**Avis de la Mission régionale d'autorité environnementale
de la région Nouvelle-Aquitaine sur
le projet de modification simplifiée n°5 du plan local d'urbanisme
intercommunal de Grand Poitiers (86)**

n°MRAe 2022ANA6

dossier PP-2021-11764

Porteur du Plan (de la Procédure) : Grand Poitiers communauté urbaine

Localisation des parcelles reclassées en zone U1R10 (source : notice de présentation, p. 35)

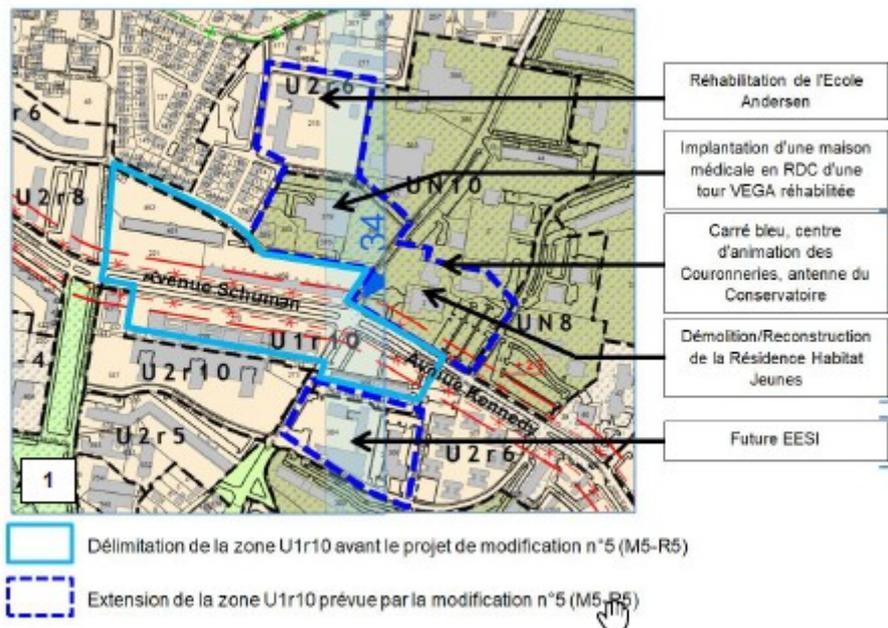
Par le reclassement des parcelles situées en secteur UN10 et U2R6 en secteur U1R10, la notice met en avant la volonté de renforcer la centralité du quartier des Couronneries.

La notice n'explique cependant pas clairement quelles règles actuelles des zones UN10 et U2R6 font obstacle au projet de renouvellement urbain du quartier. La notice mentionne que le reclassement de certaines parcelles du secteur UN10 en secteur U1R10 permet de lever l'obligation de réserver une surface minimale d'espaces libres plantés et végétalisés. Elle précise toutefois qu'après reconstruction, la résidence Habitat Jeunes respectera le taux de 60 % d'espaces libres et végétalisés valant en secteur UN10.

Pour ce qui concerne les parcelles actuellement classées en secteur U2R6, la notice signale des projets nécessitant une augmentation modérée de l'emprise au sol (réhabilitation de l'école Andersen, vraisemblablement création de l'EESI). La notice n'explique toutefois pas en quoi les règles en vigueur du secteur en matière d'espaces plantés et végétalisés (qui incluent des allées piétonnes ou réservées aux

cyclistes et des terrasses) empêchent la réalisation de cette opération, l'emprise au sol n'étant pas réglementée dans le secteur. L'intérêt et les conséquences du relèvement des hauteurs (de R+6 à R+10) ne sont pas évoqués.

La MRAe réitère l'observation faite dans la décision du 16 février 2021 que le dossier ne permet pas de comprendre la cohérence de la modification du PLUi avec le projet communal. En l'état, le projet de modification n°5 du PLUi de Grand Poitiers paraît ainsi insuffisamment justifié.
